AIC 007/2014 B

Luftraumstrukturänderung 2015 / Modification de la structure de l'espace aérien 2015 / Modifica della struttura dello spazio aereo 2015

Bild 1. Erweiterung CTR Bern und Erweiterung/Anpassung TMAs Bern

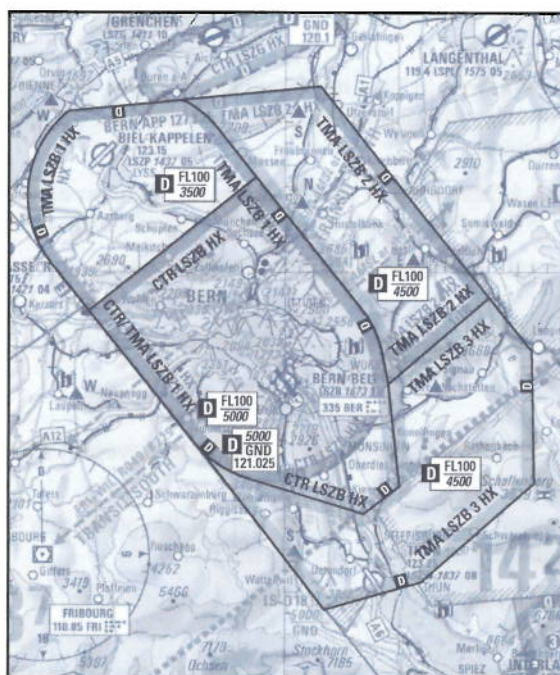
Die Flugplatzinhaberin des Flugplatzes Bern, Flughafen Bern AG, plant die Einführung eines GNSS-Anflugverfahrens auf die Piste 32, wofür entsprechender Luftraum benötigt wird. Anfang 2014 fand diesbezüglich bereits eine Anhörung statt. Mittlerweile wurde ein neuer Vorschlag von Seiten Flughafen Bern AG eingereicht:

- Die Erweiterung der CTR ist kleiner als im ersten Vorschlag
- Die TMA 3 wird lateral verkleinert
- Die TMA 1 wird lateral vergrössert
- Die Untergrenze von den TMAs 2 und 3 wird auf 4500 ft abgesenkt

- Die Luftraumstruktur für den Anflug auf die Piste 32 spiegelt die Luftraumstruktur für den Anflug auf die Piste 14. Für beide Pistenrichtungen gelten die gleichen Kriterien.

- Ausserhalb der TMA im Westen befinden sich anfliegende Luftfahrzeuge nur kurz knapp unterhalb 7000 ft AMSL. Da oberhalb von 7000 ft AMSL eine Transponderpflicht besteht, kann die Flugsicherung Verkehrsinformationen über bekannten Verkehr erteilen. Der Anflug im Osten ist tiefer, was eine TMA rechtfertigt.

- Eine Fragmentierung des Luftraumes in kleine Sektoren mit unterschiedlichen Untergrenzen soll nach Möglichkeit wegen der Übersichtlichkeit und dem einfacheren Verständnis vermieden werden.

- Die Untergrenzen einer TMA sollen gemäss ICAO auf einer VFR-Flughöhe liegen – also X500 ft AMSL. Der ursprüngliche Vorschlag mit einer Untergrenze von 5000 ft AMSL entsprach dieser Empfehlung nicht.

- Die CTR wird erweitert, um der ICAO Regelung bezüglich der von ICAO geforderten Distanz von 5NM zwischen dem Zentrum des Flugplatzes bis zur CTR-Grenze aus Annex 11 Rechnung zu tragen. Zudem ist die Erweiterung zwingend notwendig, damit die IFR-Anflüge nicht in den Luftraum G fliegen, was gemäss heutiger Gesetzgebung verboten ist.

CTR Bern GND – 5000 ft AMSL	TMA 1 Bern 3500 ft AMSL – FL100
N470426.000 / E0072803.000 N465817.600 / E0073515.275 Arc of circle, centered on N465509.192 / E0072932.204, radius 5.02NM, counterclockwise N465603.854 / E0073644.505 N465443.353 / E0073707.232 N464957.088 / E0073752.995 N464838.385 / E0073525.824 N465022.141 / E0072719.327 Arc of circle, centered on N465509.192 / E0072932.204, radius 5.02NM, clockwise N465200.497 / E0072349.803 N465810.000 / E0071635.000 N470426.000 / E0072803.000	N470640.712 / E0072524.560 N465817.600 / E0073515.275 Arc of circle, centered on N465509.192 / E0072932.204, radius 5.02NM, counterclockwise N465603.854 / E0073644.505 N465443.353 / E0073707.232 N464957.088 / E0073752.995 N464838.385 / E0073525.824 N465022.141 / E0072719.327 Arc of circle, centered on N465509.192 / E0072932.204, radius 5.02NM, clockwise N465200.497 / E0072349.803 N465824.304 / E0071618.537 N470022.636 / E0071358.458 Arc of circle, centered on N470331.817 / E0071941.172, radius 5.02NM, clockwise N470727.704 / E0071507.044 N470800.341 / E0072300.821 Arc of circle, centered on N470331.817 / E0071941.172, radius 5.02NM, clockwise N470640.712 / E0072524.560

TMA 2 Bern 4500 ft AMSL – FL100	TMA 3 Bern 4500 ft AMSL – FL100
N470838.718 / E0073228.925 N465846.646 / E0074402.202 N465443.353 / E0073707.232 N465603.854 / E0073644.505 Arc of circle, centered on N465509.192 / E0072932.204, radius 5.02NM, counterclockwise N465817.600 / E0073515.275 N470640.712 / E0072524.560 Arc of circle, centered on N470331.817 / E0071941.172, radius 5.02NM, counterclockwise N470800.341 / E0072300.821 N470838.718 / E0073228.925	N465846.646 / E0074402.202 N465617.249 / E0074656.248 N465004.638 / E0074705.018 N464525.758 / E0073921.483 N464408.257 / E0073243.679 N465200.497 / E0072349.803 Arc of circle, centered on N465509.192 / E0072932.204, radius 5.02NM, counterclockwise N465022.141 / E0072719.327 N464838.385 / E0073525.824 N464957.088 / E0073752.995 N465443.353 / E0073707.232 N465846.646 / E0074402.202

Bild 2: TEMPO LS-R34 und TEMPO LS-R44

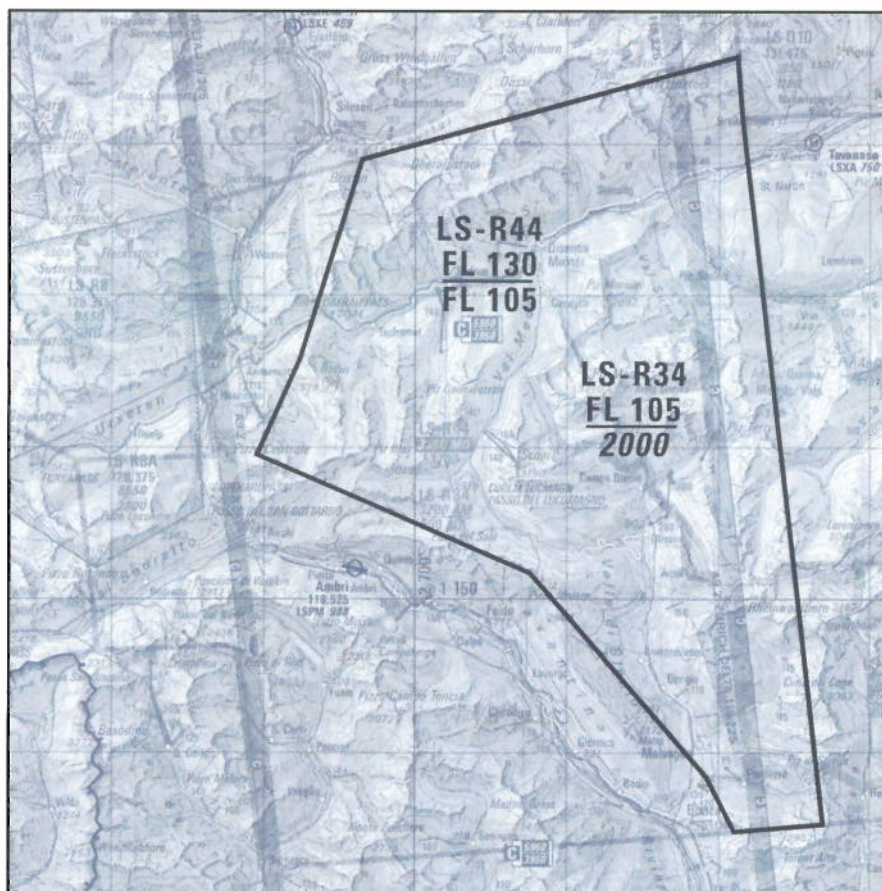
3. Verkleinerung TEMPO Restricted Areas 34/44 für Gliders wegen Einführung des GNSS Low Flight Networks (LFN) für Helikopter

Wegen der verringerten Wolkendistanz der Segelflugzeuge innerhalb dieser Gebiete sind IFR-Flüge nicht erlaubt. Deshalb müssen diese Gebiete angepasst werden um die IFR-Flüge auf dem LFN zu ermöglichen.

LS-R34 2000 ft AGL – FL105	LS-R44 FL105 – FL130
N463451.673 / E0083625.987	N463451.673 / E0083625.987
N463814.621 / E0083842.935	N463814.621 / E0083842.935
N464518.077 / E0084205.302	N464518.077 / E0084205.302
N464842.410 / E0090138.489	N464842.410 / E0090138.489
N464631.936 / E0090149.431	N464631.936 / E0090149.431
N463036.577 / E0090401.843	N463036.577 / E0090401.843
N462125.141 / E0090516.003	N462125.141 / E0090516.003
N462113.666 / E0090041.699	N462113.666 / E0090041.699
N462311.413 / E0085919.313	N462311.413 / E0085919.313
N463028.857 / E0085024.272	N463028.857 / E0085024.272
N463451.673 / E0083625.987	N463451.673 / E0083625.987

Bild 3: CTR 1 und CTR 2 Dübendorf, TMA 1 Dübendorf

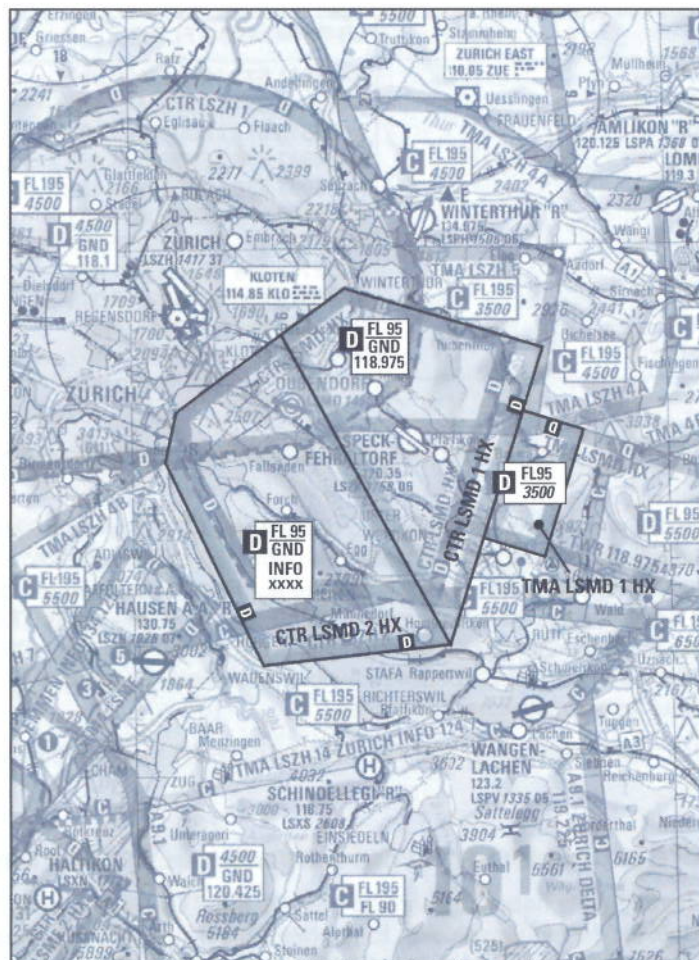
Der Flughafen Zürich und die Skyguide haben den Antrag gestellt, die CTR Dübendorf/CTR 2 Zürich neu zu strukturieren, damit mehr Platz für die Fluglotsen zum Eindrehen, Absinken und Freigeben für den Anflug der Flugzeuge vorhanden ist. Die Komplexität der Luftraumstruktur für die Piloten der Allgemeinen Luftfahrt wird in diesem Gebiet verringert, da sich die Lufträume der CTRs weniger überschneiden.

Neu wird die CTR 2 Zürich aufgelöst, dafür die bestehende CTR Dübendorf zweigeteilt und leicht vergrössert, damit die Anflugverfahren auf Piste 34 Zürich weiterhin geschützt sind. Die TMA 1 Dübendorf wird verkleinert. Die Aufteilung der CTR Dübendorf bei gleichzeitiger Aktivität von Anflügen auf Piste 34 in Zürich sowie Flugaktivität in Dübendorf wird operativ zwischen den beteiligten Flugsicherheitseinheiten bewerkstelligt. Es ergeben sich drei Aktivierungsmöglichkeiten:

CTR 1 Dübendorf GND – FL95	CTR 2 Dübendorf GND – FL95	TMA 1 Dübendorf 3500 ft AMSL – FL130
N472642.448 / E0083823.280	N472642.448 / E0083823.280	N472257.392 / E0085512.298
N472826.782 / E0084157.909	N472349.095 / E0083226.947	N471809.586 / E0085255.032
N472604.766 / E0085300.770	N472157.201 / E0083148.931	N471854.576 / E0084931.228
N471453.780 / E0084734.374	N471412.119 / E0083707.921	N472341.838 / E0085151.040
N472642.448 / E0083823.280	N471453.780 / E0084734.374	N472257.392 / E0085512.298
	N472642.448 / E0083823.280

Bild 6: Anpassung militärischer Trainingsraum LS-R3

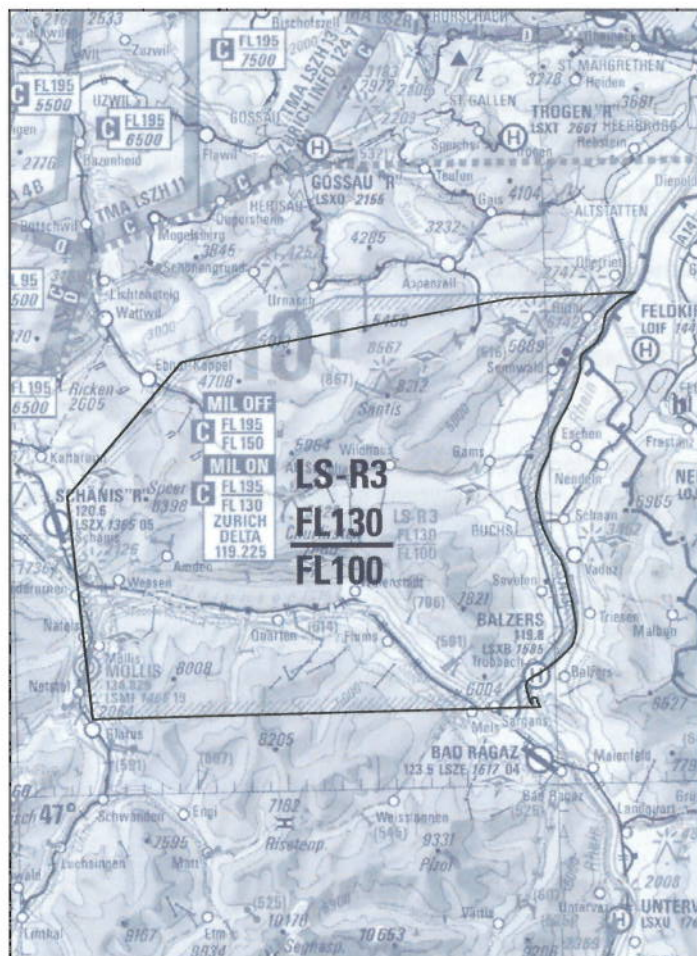
Mehrere Lufträume sind an die neuen Instrument Abflugverfahren anzupassen, namentlich der militärische Trainingsraum LS-R3 und die TMA Zürich Sektoren 11 und 13. Es ergibt sich kein zusätzlicher Luftverkehr wegen dieser Änderung der Luftraumstruktur und die Folgen für andere Luftraumnutzer werden als minimal erachtet.

TMA 11 Zürich 6500 ft AMSL – FL195	TMA 13 Zürich 7500 ft AMSL – FL195	LS-R3 FL100 – FL130
N471537.429 / E0085504.439 N472104.006 / E0085633.911 N472240.311 / E0090322.562 N473154.923 / E0090453.574 N473238.430 / E0085511.731 N474655.398 / E0085211.728 N474523.296 / E0090032.126 N474418.186 / E0091355.835 N473520.721 / E0091356.313 N473126.957 / E0091101.824 N472133.391 / E0091045.711 N472049.420 / E0090452.801 N471623.815 / E0090244.314 N471519.105 / E0085820.517	N473520.721 / E0091356.313 N473511.973 / E0092712.802 N472207.840 / E0091524.017 N472132.977 / E0091042.374 N473126.957 / E0091101.824 N473520.721 / E0091356.313	N471838.618 / E0093450.638 Follow Swiss National Border N470257.313 / E0092904.034 N470252.959 / E0090410.045 N471122.755 / E0090301.305 N471619.098 / E0090926.609 N471841.075 / E0092844.711 N471838.618 / E0093450.638

Illustration 1 : Extension de la CTR Bern et extension/modification de la TMA Bern

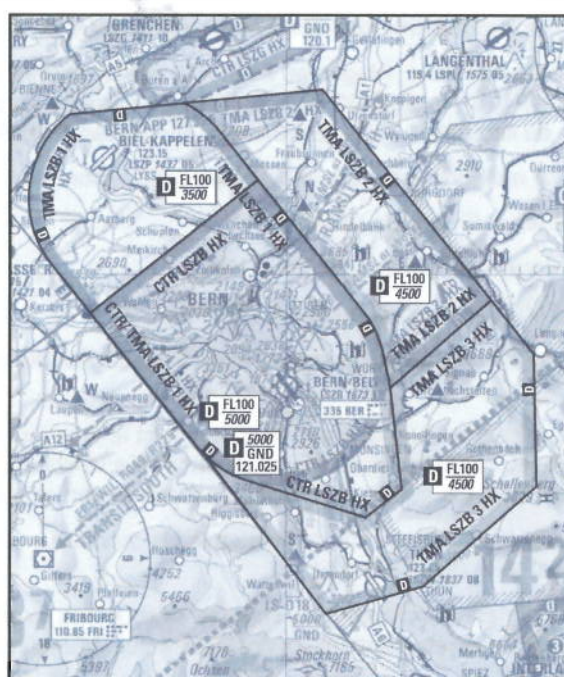
La société exploitant l'aérodrome de Berne, Flughafen Bern AG, envisage d'introduire une procédure d'approche assistée par GPS (GNSS) en piste 32 qui mobilise une certaine portion de l'espace aérien. Une consultation à ce sujet a déjà eu lieu début 2014. Entretemps, Flughafen Bern AG a modifié son projet:

- l'extension de la CTR est moindre que dans la première proposition
- la TMA 3 est réduite dans sa dimension latérale
- la TMA 1 est agrandie dans sa dimension latérale
- la limite inférieure des TMA 2 et 3 est abaissée à *4500 ft*

- La structure de l'espace aérien pour l'approche en piste 32 reflète la structure de l'espace aérien pour l'approche en piste 14. Des critères identiques s'appliquent aux deux directions de la piste.

- Hors de la TMA située à l'ouest, les aéronefs en approche volent un bref instant juste au-dessous de *7000 ft AMSL*. Or le transpondeur est obligatoire au-dessus de *7000 ft AMSL*, ce qui permet au service de la navigation aérienne de délivrer des informations de trafic sur le trafic connu. L'approche sur l'axe est s'effectue à plus basse altitude, ce qui justifie l'existence d'une TMA.

- La fragmentation de l'espace aérien en petits secteurs aux limites inférieures inégales devrait être évitée autant que possible par souci de lisibilité et de simplification.

- Conformément aux réglementations de l'OACI, la limite inférieure d'une TMA devrait se situer au niveau de vol VFR, soit *X500 ft AMSL*. Le projet initial, qui fixait la limite inférieure à *5000 ft AMSL*, ne répondait pas à cette recommandation.

- La CTR sera étendue afin que ses limites soient distantes de 5 NM au moins du centre de l'aérodrome, conformément à l'Annexe 11 OACI. Cette extension est également nécessaire pour éviter que des aéronefs en approche IFR ne traversent l'espace aérien de classe G, ce que ne permet pas la législation en vigueur.

CTR Bern GND – 5000 ft AMSL	TMA 1 Bern 3500 ft AMSL – FL100
N470426.000 / E0072803.000 N465817.600 / E0073515.275 Arc of circle, centered on N465509.192 / E0072932.204, radius 5.02NM, counterclockwise N465603.854 / E0073644.505 N465443.353 / E0073707.232 N464957.088 / E0073752.995 N464838.385 / E0073525.824 N465022.141 / E0072719.327 Arc of circle, centered on N465509.192 / E0072932.204, radius 5.02NM, clockwise N465200.497 / E0072349.803 N465810.000 / E0071635.000 N470426.000 / E0072803.000	N470640.712 / E0072524.560 N465817.600 / E0073515.275 Arc of circle, centered on N465509.192 / E0072932.204, radius 5.02NM, counterclockwise N465603.854 / E0073644.505 N465443.353 / E0073707.232 N464957.088 / E0073752.995 N464838.385 / E0073525.824 N465022.141 / E0072719.327 Arc of circle, centered on N465509.192 / E0072932.204, radius 5.02NM, clockwise N465200.497 / E0072349.803 N465824.304 / E0071618.537 N470022.636 / E0071358.458 Arc of circle, centered on N470331.817 / E0071941.172, radius 5.02NM, clockwise N470727.704 / E0071507.044 N470800.341 / E0072300.821 Arc of circle, centered on N470331.817 / E0071941.172, radius 5.02NM, clockwise N470640.712 / E0072524.560

TMA 2 Bern 4500 ft AMSL – FL100	TMA 3 Bern 4500 ft AMSL – FL100
N470838.718 / E0073228.925 N465846.646 / E0074402.202 N465443.353 / E0073707.232 N465603.854 / E0073644.505 Arc of circle, centered on N465509.192 / E0072932.204, radius 5.02NM, counterclockwise N465817.600 / E0073515.275 N470640.712 / E0072524.560 Arc of circle, centered on N470331.817 / E0071941.172, radius 5.02NM, counterclockwise N470800.341 / E0072300.821 N470838.718 / E0073228.925	N465846.646 / E0074402.202 N465617.249 / E0074656.248 N465004.638 / E0074705.018 N464525.758 / E0073921.483 N464408.257 / E0073243.679 N465200.497 / E0072349.803 Arc of circle, centered on N465509.192 / E0072932.204, radius 5.02NM, counterclockwise N465022.141 / E0072719.327 N464838.385 / E0073525.824 N464957.088 / E0073752.995 N465443.353 / E0073707.232 N465846.646 / E0074402.202

Illustration 2: TEMPO LS-R34 et TEMPO LS-R44

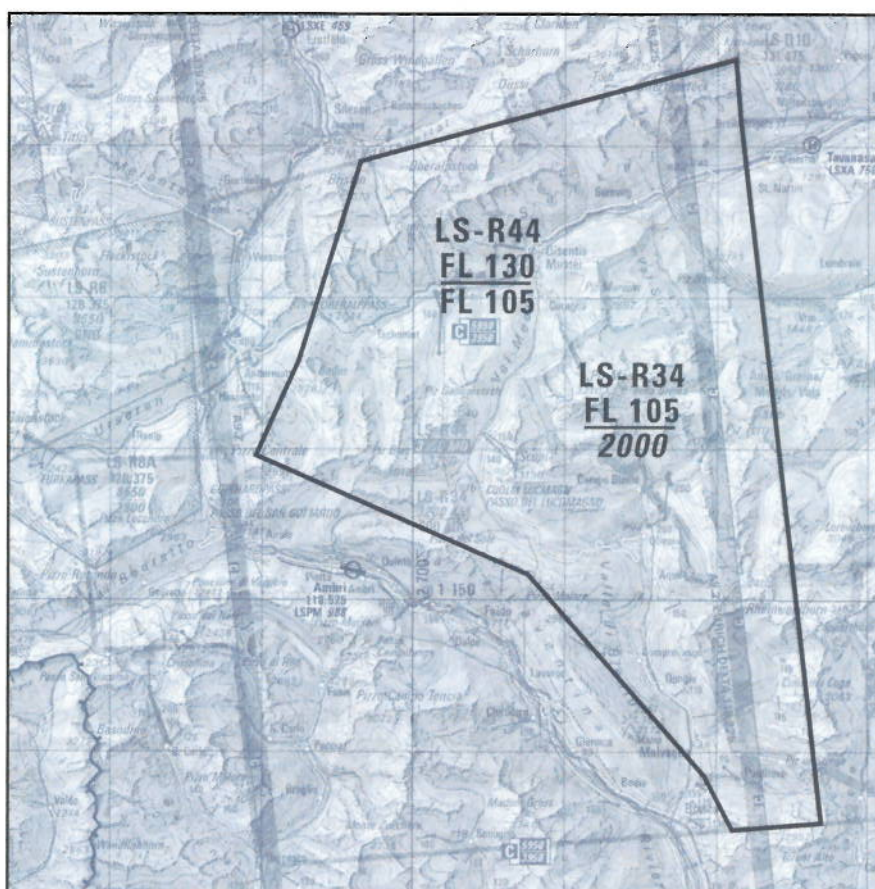
3. Réduction de l'étendue des zones réglementées TEMPO 34/44 pour planeurs en raison de la mise en place du GNSS Low Flight Network (LFN) pour hélicoptères

La distance par rapport aux nuages étant réduite dans ces zones, les vols IFR y sont interdits. Il y a donc lieu de modifier ces zones afin de permettre les vols IFR sur le LFN.

LS-R34 2000 ft AGL – FL105	LS-R44 FL105 – FL130
N463451.673 / E0083625.987	N463451.673 / E0083625.987
N463814.621 / E0083842.935	N463814.621 / E0083842.935
N464518.077 / E0084205.302	N464518.077 / E0084205.302
N464842.410 / E0090138.489	N464842.410 / E0090138.489
N464631.936 / E0090149.431	N464631.936 / E0090149.431
N463036.577 / E0090401.843	N463036.577 / E0090401.843
N462125.141 / E0090516.003	N462125.141 / E0090516.003
N462113.666 / E0090041.699	N462113.666 / E0090041.699
N462311.413 / E0085919.313	N462311.413 / E0085919.313
N463028.857 / E0085024.272	N463028.857 / E0085024.272
N463451.673 / E0083625.987	N463451.673 / E0083625.987

Illustration 3: CTR 1 et CTR 2 Dübendorf, TMA 1 Dübendorf

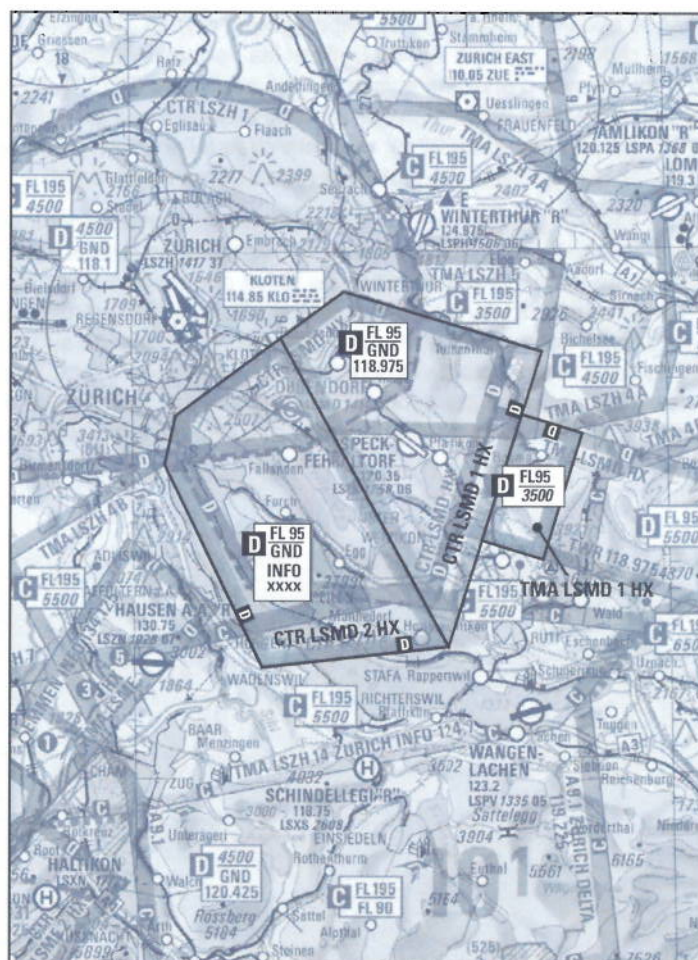
L'aéroport de Zurich et Skyguide ont demandé le réaménagement des CTR Dübendorf et CTR 2 Zürich afin que les contrôleurs de la circulation aérienne disposent de davantage de place pour faire virer et descendre les aéronefs et pour la délivrance des clairances d'approche. Cette mesure atténuera la complexité de la structure de l'espace aérien dans cette région pour les pilotes de l'aviation générale puisque le chevauchement des CTR sera moindre.

La CTR 2 Zürich disparaîtra tandis que la CTR Dübendorf sera scindée en deux parties et sera légèrement plus étendue afin que les procédures d'approche en piste 34 à Zurich restent protégées. La TMA 1 Dübendorf verra ses dimensions réduites. L'activation des parties de la CTR Dübendorf lorsque les approches en piste 34 Zurich ont lieu en même temps que des activités aériennes sur l'aéroport de Dübendorf est opérée par les unités du service de la navigation aérienne concernées. Trois modes d'activation sont ainsi possibles:

CTR 1 Dübendorf GND – FL95	CTR 2 Dübendorf GND – FL95	TMA 1 Dübendorf 3500 ft AMSL – FL130
N472642.448 / E0083823.280	N472642.448 / E0083823.280	N472257.392 / E0085512.298
N472826.782 / E0084157.909	N472349.095 / E0083226.947	N471809.586 / E0085255.032
N472604.766 / E0085300.770	N472157.201 / E0083148.931	N471854.576 / E0084931.228
N471453.780 / E0084734.374	N471412.119 / E0083707.921	N472341.838 / E0085151.040
N472642.448 / E0083823.280	N471453.780 / E0084734.374	N472257.392 / E0085512.298
	N472642.448 / E0083823.280

Illustration 6: modification du secteur d'entraînement militaire LS-R3

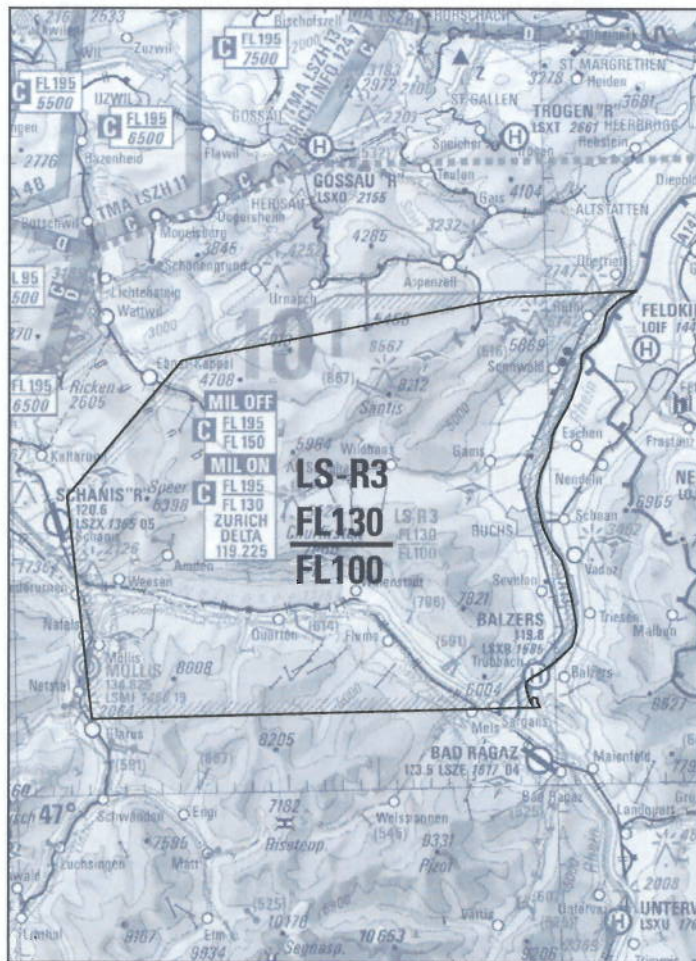
Plusieurs espaces aériens sont à modifier en fonction de la nouvelle procédure de départ aux instruments, notamment le secteur d'entraînement militaire LS-R3 et la TMA Zürich, secteurs 11 et 13. La présente modification n'entraîne aucune augmentation du trafic aérien et les inconvénients pour les autres usagers de l'espace aérien seront a priori minimes.

TMA 11 Zürich 6500 ft AMSL – FL195	TMA 13 Zürich 7500 ft AMSL – FL195	LS-R3 FL100 – FL130
N471537.429 / E0085504.439 N472104.006 / E0085633.911 N472240.311 / E0090322.562 N473154.923 / E0090453.574 N473238.430 / E0085511.731 N474655.398 / E0085211.728 N474523.296 / E0090032.126 N474418.186 / E0091355.835 N473520.721 / E0091356.313 N473126.957 / E0091101.824 N472133.391 / E0091045.711 N472049.420 / E0090452.801 N471623.815 / E0090244.314 N471519.105 / E0085820.517	N473520.721 / E0091356.313 N473511.973 / E0092712.802 N472207.840 / E0091524.017 N472132.977 / E0091042.374 N473126.957 / E0091101.824 N473520.721 / E0091356.313	N471838.618 / E0093450.638 Follow Swiss National Border N470257.313 / E0092904.034 N470252.959 / E0090410.045 N471122.755 / E0090301.305 N471619.098 / E0090926.609 N471841.075 / E0092844.711 N471838.618 / E0093450.638

Figura 1: ampliamento CTR Bern e ampliamento/modifica TMA Bern

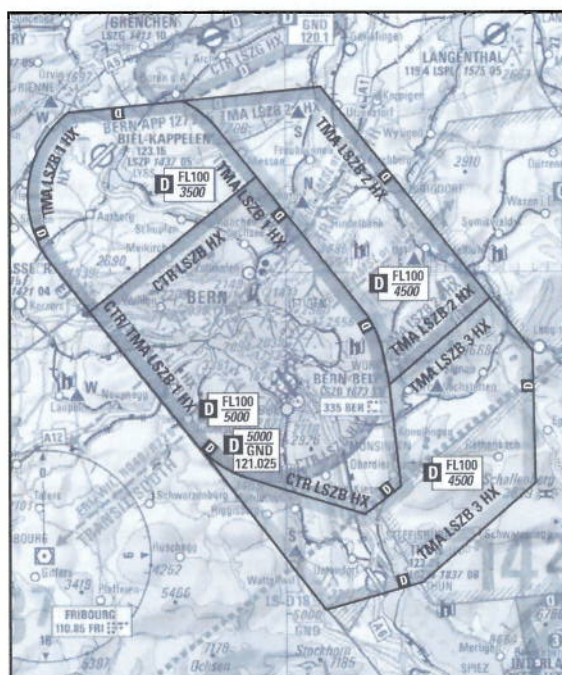
La Flughafen Bern AG, che gestisce l'aerodromo di Berna, sta pianificando l'introduzione di una procedura di avvicinamento con supporto satellitare (Global Navigation Satellite System, GNSS) alla pista 32, per la quale si dovrà mettere a disposizione una parte dello spazio aereo. All'inizio del 2014 è stata già effettuata un'indagine conoscitiva a riguardo. Nel frattempo Flughafen Bern AG ha inviato una modifica del suo progetto nella quale:

- l'ampliamento della CTR è inferiore rispetto a quello della prima proposta
- la TMA 3 viene ridotta lateralmente
- la TMA 1 viene estesa lateralmente
- il limite inferiore delle TMA 2 e 3 viene abbassato a 4500 ft

- La struttura dello spazio aereo per l'avvicinamento alla pista 32 riflette la struttura dello spazio aereo per l'avvicinamento alla pista 14. A entrambe le direzioni della pista si applicano gli stessi criteri.

- Al di fuori della TMA situata a ovest, gli aeromobili in avvicinamento volano solo per poco al di sotto dei 7000ft AMSL. Poiché al di sopra dei 7000ft AMSL è obbligatorio l'utilizzo del trasponder, i servizi della navigazione aerea possono fornire informazioni sul traffico di cui sono a conoscenza. L'avvicinamento sull'asse est viene effettuato a un'altitudine più bassa, giustificando l'esistenza di una TMA.

- La frammentazione dello spazio aereo in piccoli settori dai limiti inferiori diversi dovrebbe essere, per quanto possibile, evitata per esigenze di chiarezza e di una migliore comprensione.

- Conformemente a quanto stabilito dall'OACI, il limite inferiore di una TMA deve situarsi all'altitudine di volo VFR, ovvero a 5500 ft AMSL. Il progetto iniziale, che stabiliva il limite inferiore a 5000 ft AMSL, non rispettava questa raccomandazione.

- La CTR sarà estesa affinché i suoi limiti siano distanti almeno 5 NM dal centro dell'aerodromo conformemente all'allegato 11 OACI. Tale estensione è necessaria anche per evitare che gli aeromobili in avvicinamento IFR attraversino lo spazio aereo di classe G, infrangendo la legislazione in vigore che lo vieta.

CTR Bern GND – 5000 ft AMSL	TMA 1 Bern 3500 ft AMSL – FL100
N470426.000 / E0072803.000 N465817.600 / E0073515.275 Arc of circle, centered on N465509.192 / E0072932.204, radius 5.02NM, counterclockwise N465603.854 / E0073644.505 N465443.353 / E0073707.232 N464957.088 / E0073752.995 N464838.385 / E0073525.824 N465022.141 / E0072719.327 Arc of circle, centered on N465509.192 / E0072932.204, radius 5.02NM, clockwise N465200.497 / E0072349.803 N465810.000 / E0071635.000 N470426.000 / E0072803.000	N470640.712 / E0072524.560 N465817.600 / E0073515.275 Arc of circle, centered on N465509.192 / E0072932.204, radius 5.02NM, counterclockwise N465603.854 / E0073644.505 N465443.353 / E0073707.232 N464957.088 / E0073752.995 N464838.385 / E0073525.824 N465022.141 / E0072719.327 Arc of circle, centered on N465509.192 / E0072932.204, radius 5.02NM, clockwise N465200.497 / E0072349.803 N465824.304 / E0071618.537 N470022.636 / E0071358.458 Arc of circle, centered on N470331.817 / E0071941.172, radius 5.02NM, clockwise N470727.704 / E0071507.044 N470800.341 / E0072300.821 Arc of circle, centered on N470331.817 / E0071941.172, radius 5.02NM, clockwise N470640.712 / E0072524.560

TMA 2 Bern 4500 ft AMSL – FL100	TMA 3 Bern 4500 ft AMSL – FL100
N470838.718 / E0073228.925 N465846.646 / E0074402.202 N465443.353 / E0073707.232 N465603.854 / E0073644.505 Arc of circle, centered on N465509.192 / E0072932.204, radius 5.02NM, counterclockwise N465817.600 / E0073515.275 N470640.712 / E0072524.560 Arc of circle, centered on N470331.817 / E0071941.172, radius 5.02NM, counterclockwise N470800.341 / E0072300.821 N470838.718 / E0073228.925	N465846.646 / E0074402.202 N465617.249 / E0074656.248 N465004.638 / E0074705.018 N464525.758 / E0073921.483 N464408.257 / E0073243.679 N465200.497 / E0072349.803 Arc of circle, centered on N465509.192 / E0072932.204, radius 5.02NM, counterclockwise N465022.141 / E0072719.327 N464838.385 / E0073525.824 N464957.088 / E0073752.995 N465443.353 / E0073707.232 N465846.646 / E0074402.202
